改善箇所説明図④

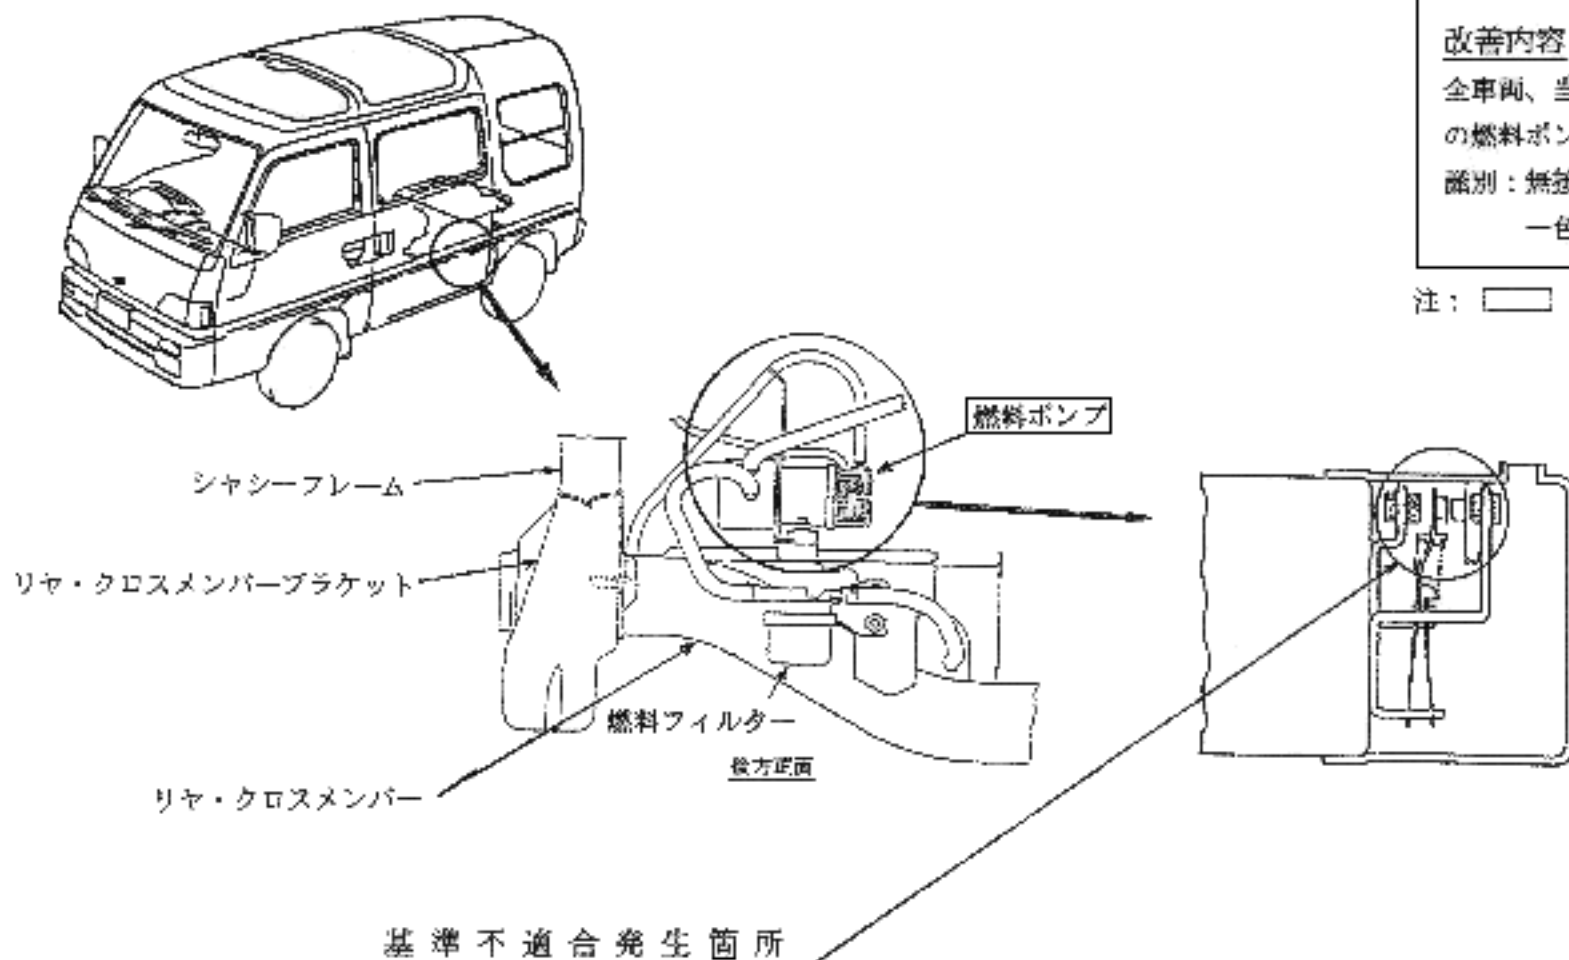
「気化器方式の原動機において、燃料ポンプの接点が摩耗し、最悪の場合、燃料ポンプが作動なくなり、原動機が停止するおそれがある。」

全車両、当該燃料ポンプを無接点式の燃料ポンプと交換する。

識別：無接点式燃料ポンプはシルバーメッキ
